2022 年 12 月 19 日

茨城県知事 大井川和彦 様

鮎川の流下能力不足に伴う豪雨時雨水放流の難題に関する公開質問状

防災調整池の構造と機能の説明図（乙54の1の123頁を引用）

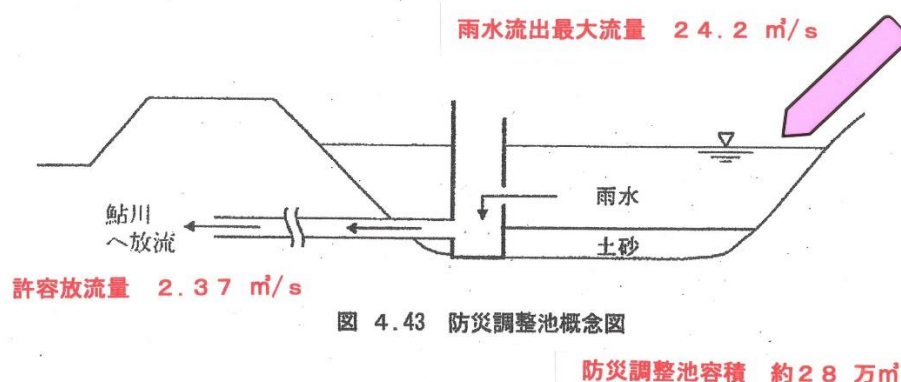
防災調整池の構造と機能の説明図を次頁に示すが、実際に約 28 万 m^3 の巨大容積の防災調整池を排水路の途中に設備するためには、防災調整池の深さを 15 m としても、 136 m 四方（ 1.85 ha ）の広大な敷地を必要とする。元より、西側流域からの雨水の排水は、鮎

川への直接放流であり、巨大な防災調整池の設置ための敷地を用意してないので、搬入道路計画はとり止めるべきである。現実的に計画は破綻しています。

図1 雨水集排水施設① (乙52より引用)

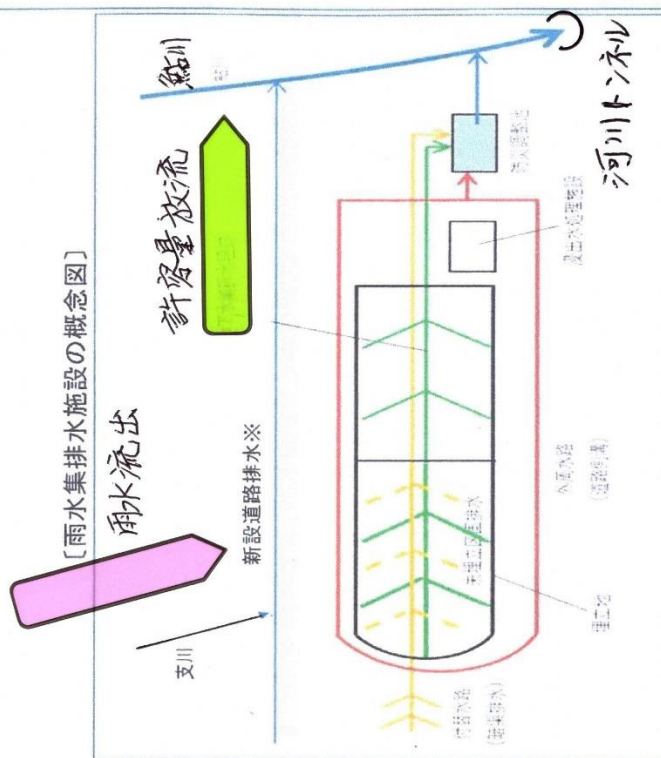
この度の県産廃最終処分場の候補地は広大な唐津沢にあり、地形上洪水・土砂崩れの危険性が高く、洪水浸水想定区域の実質を有するため、巨大な廃棄物処分場の建設地として最も不適格な処である。しかしながら、当該処分場の豪雨時洪水災害については全く論議がなされておらず、唐津沢上流部の広大な降水域からの豪雨時洪水の危険性を県自らで検討することなく、「処分場西側の新設道路以西流域（敷地外）の雨水は、新設道路側溝により放流する。本処分場への流入は生じない。」と結論し（図1）、洪水災害対策の責任を新設道路計画に転嫁したまま、廃棄物処分場本体の基本計画を完了した。

私どもが問題にしている唐津沢産業廃棄物処分場における洪水災害の危険性については、下図（参考資料 1 の 88 頁）を見て戴くと分かり易いと思われる。谷間を埋め戻し皿状の廃棄物槽が設置され、そこへ廃棄物が山積みされるが、豪雨時には唐津沢上流部からの洪水が押し流すことになる。廃棄物槽の西側に搬入道路が新設され、トンネルを経て大久保中学付近の搬入口まで 3km ほど敷設される。一方では、新設搬入道路は鮎川沿いの県道 37 号に直交しており、「処分場西側の新設道路以西流域（敷地外）の雨水は、新設道路側溝により鮎川へ放流し、本処分場への流入は生じない。」と県は言い張っている（図 1）。

一方、この西側流域から流出する雨水の最大流量は、水防法の規定値により、降雨強度を 153 mm/hr とし、流出係数を 0.7 と仮定すると、 $24.2 \text{ m}^3/\text{s}$ となり、許容放流量の 10.2 倍にもなる。このような状態では、豪雨時の降雨量の大部分を巨大な防災調整池で貯留する必要があるが、県は防災調整池の設置は予定しておらず、「西側流域からの雨水は新設道路排水により鮎川へ放流する」と宣言している（図 1）。

※新設道路側溝の排水は、防災調整池からの排水とは別系統とする予定(鮎川の流下能力に見合った放流量とする)

図2 流域図 (乙 60 より引用)

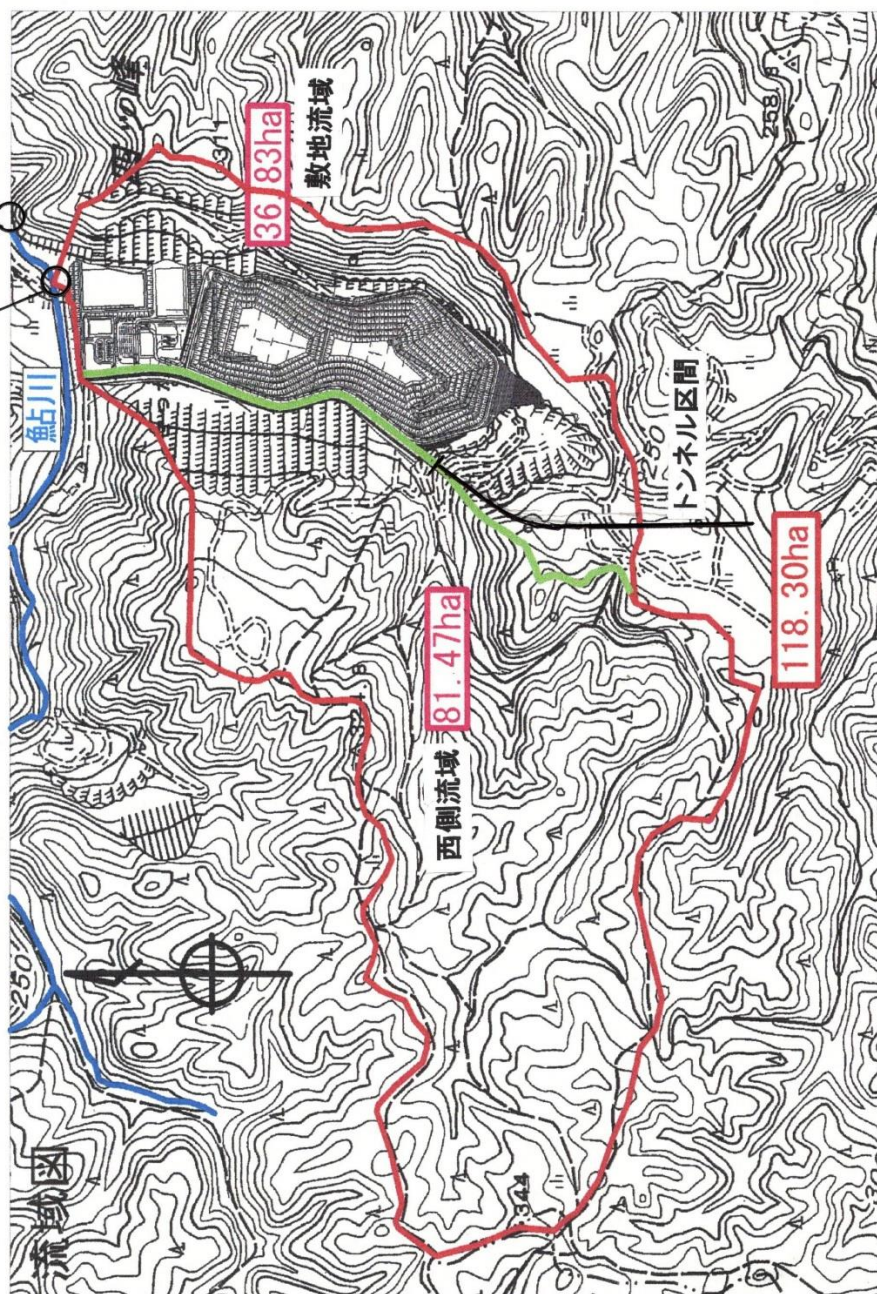
図 2 には、流域図（乙 60 より引用）を示す。処分場西側流域からの雨水を鮎川の当該地

点へ放流する際の許容放流量は、処分場施設の防災調整池容量を算定するのと同様に（資料 B）、流域面積で案分するはずである。つまり、比流量 $0.029 \text{ m}^3/\text{s}/\text{ha}$ と西側流域の流域面積 81.47 ha の積として鮎川への許容放流量は $2.37 \text{ m}^3/\text{s}$ と算定されるはずである。

この鮎川の隧道は、図 2 に示すように、本件候補地と県道 37 号が接する地点の約 100m 下流にある。そのため、鮎川の流下能力は極めて低く、比流量が極めて小さくなっている。

図3 降雨継続時間24時間における降雨強度の変化の一例（水防法規定値による）

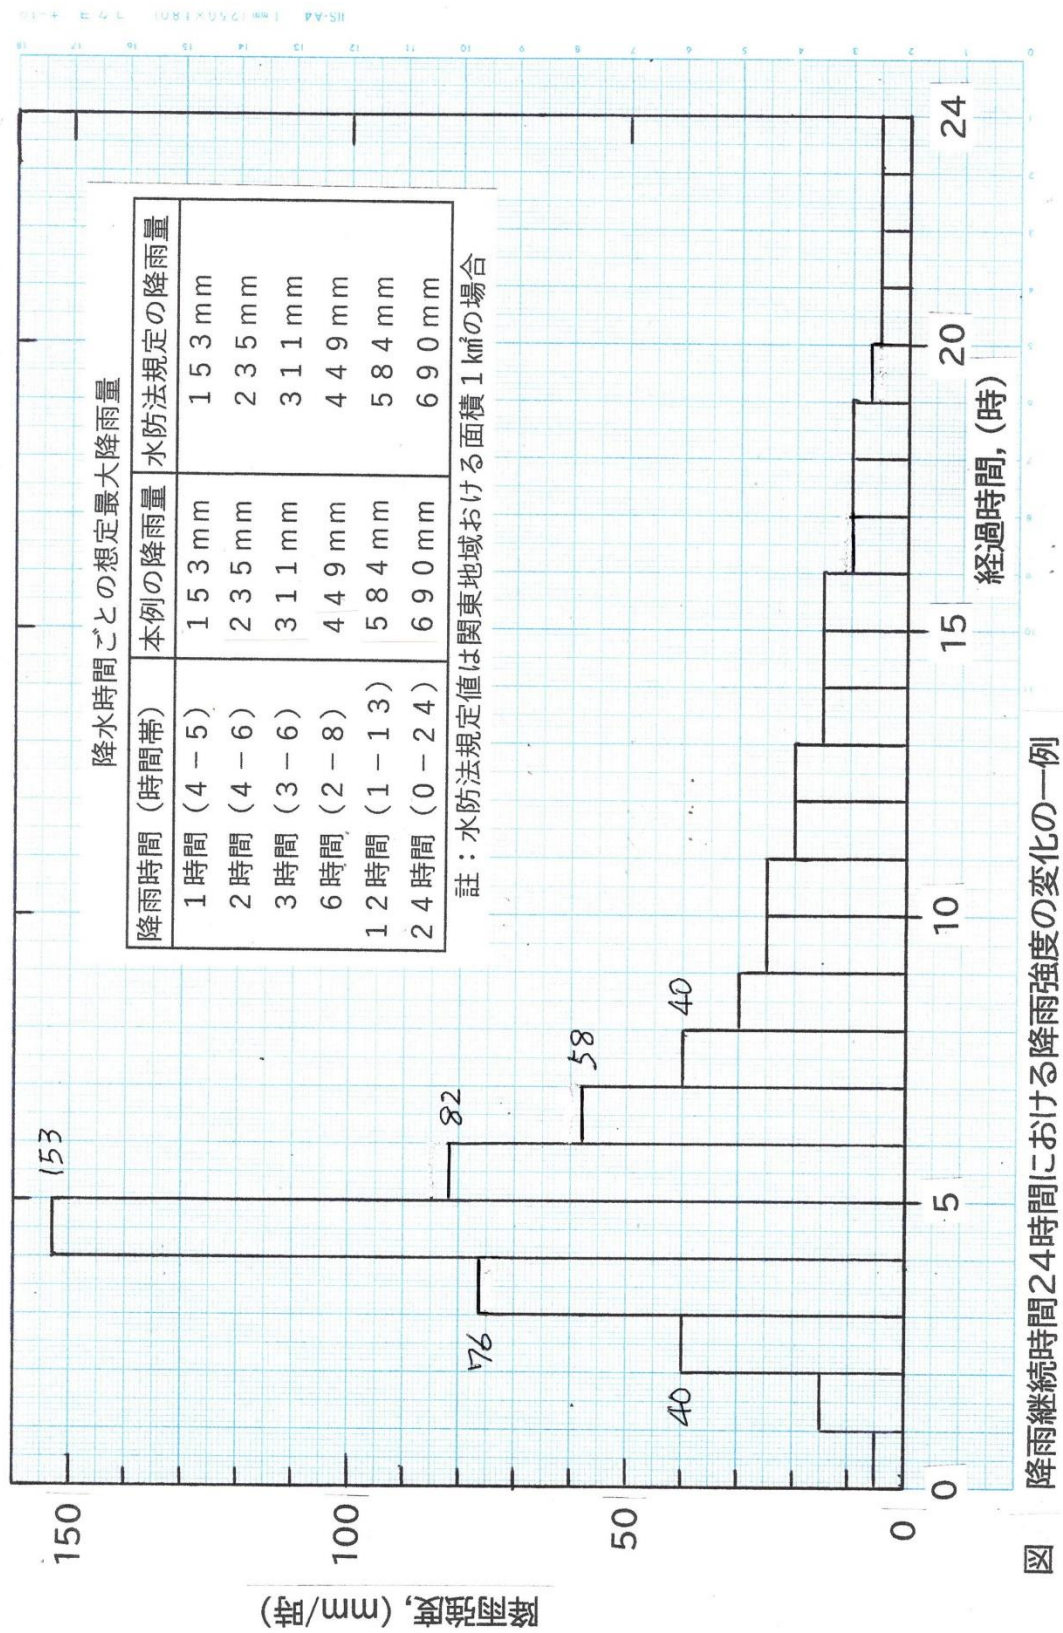
この西側流域に 24 時間で 690 mm の降雨量がある場合には、流出係数を 0.7 と仮定すると、雨水の総流出量は、 $393,500 \text{ m}^3$ となる。一方、 24 時間に渡り許容放流量 $2.37 \text{ m}^3/\text{s}$ （ 1 時間あたり $8,532 \text{ m}^3$ ）に従って放流を続けたときの雨水の総許容放流量と防災調整池の雨水貯留量の経過時間による変化は、表 1 に示す通りである。ここでは、降雨強度の経過時間による変化は、水防法に規定される「降雨時間ごとの想定最大降雨量」に厳密に対応させている（図 3）。

図4 新設搬入道路の防災調整池における経過時間による雨水貯留流量の変化

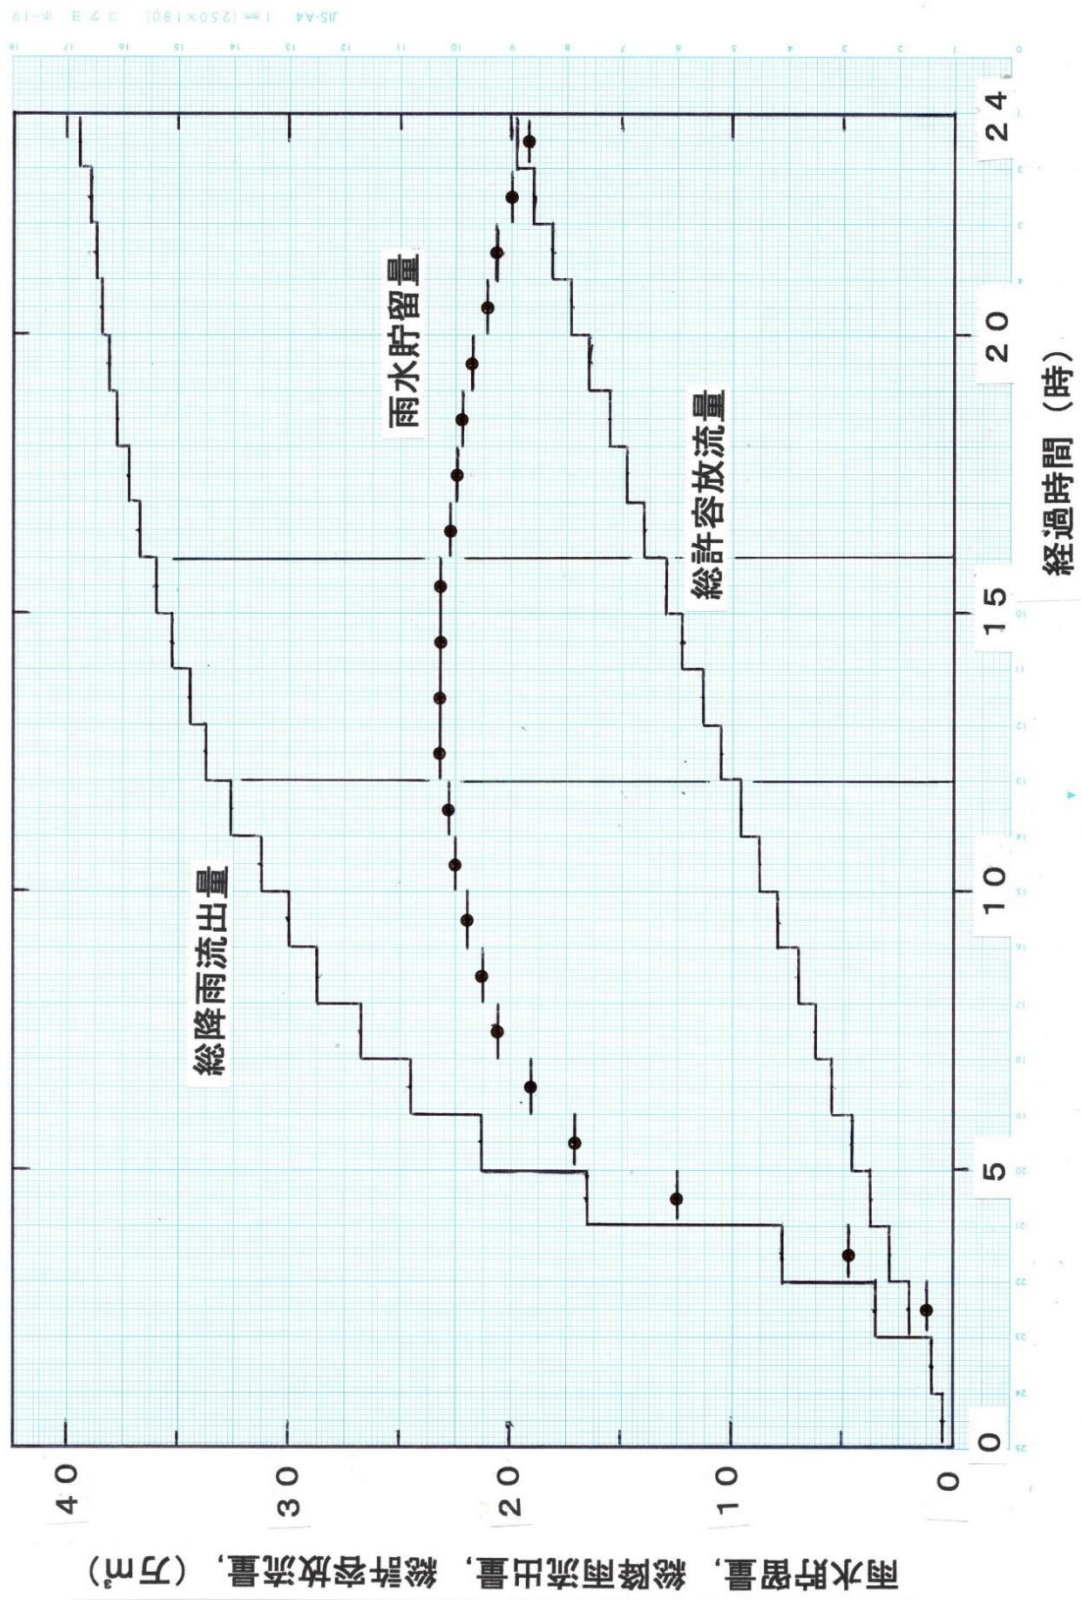
なお図 4 には、表 1 に示した「新設搬入道路の防災調整池における経過時間による雨水貯留量の変化」を分かり易く線図で示した。ここでは、総降雨流出量と総許容放流量の差を雨水貯留量としている。雨水放流量を許容放流量に合わせて制御できる機能のある設備であれば、 $12 - 16$ 時間経過時、雨水貯留量が最大（約 23 万 m^3 ）になるので、防災調整池の容積は 23 万 m^3 でよいが、実際には雨水放流量を許容放流量に合わせて調整することはできないので、 23 万 m^3 以上のかなり大きな容積が必要である。乙 54 の 1 の 123 - 125 頁に示されているように、防災調整池構造・機能は基準化されており、「洪水調節容量の算定方法 その 2」として、必要な調節容量の算定式が準備されている。

そこで、この式を準用して参考までに、必要な調節容量：V を試算してみると、 28 万 m^3 にもなる。ただし、 f ：流出係数 0.708 、 A ：流域面積 81.47 ha 、 rc ：調整池下流の流下能力に対応する降雨強度 14.75 mm/hr 、 ri ：降雨継続時間 12 時間の水防法規定値 584 mm に対応する平均降雨強度 48.7 mm/hr 、 ti ：任意の継続時間 720 min （ 12 時間）とし、算定式は $V = (ri - rc/2) \cdot 60 \cdot ti \cdot f \cdot A/360$ （ $= 285,800 \text{ m}^3$ ）である。
